[改善箇所説明図] ⑤

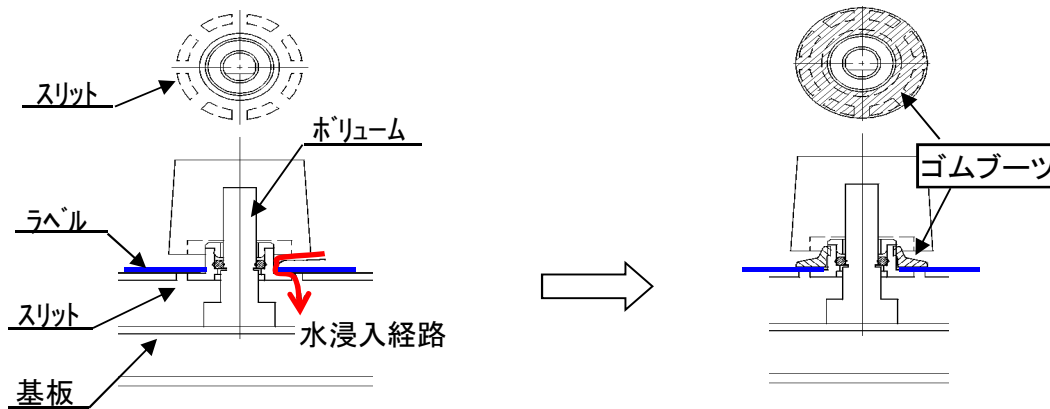
刈取脱穀作業車の刈取作業時に使用するスイッチパネルにおいて、ボリューム部の防水構造が不適切なため、長時間被水するとスイッチパネル内部に水が浸入する場合がある。そのため、スイッチパネル内部の基板上的電子部品や回路が腐食し、前照灯、制動灯、後退灯、方向指示器の不灯、警音器の不鳴及びエンジンの始動不良となるおそれがある。

全車両、スイッチパネルのボリューム部にゴムブーツを追加する。

ゴムブーツの追加により識別する。
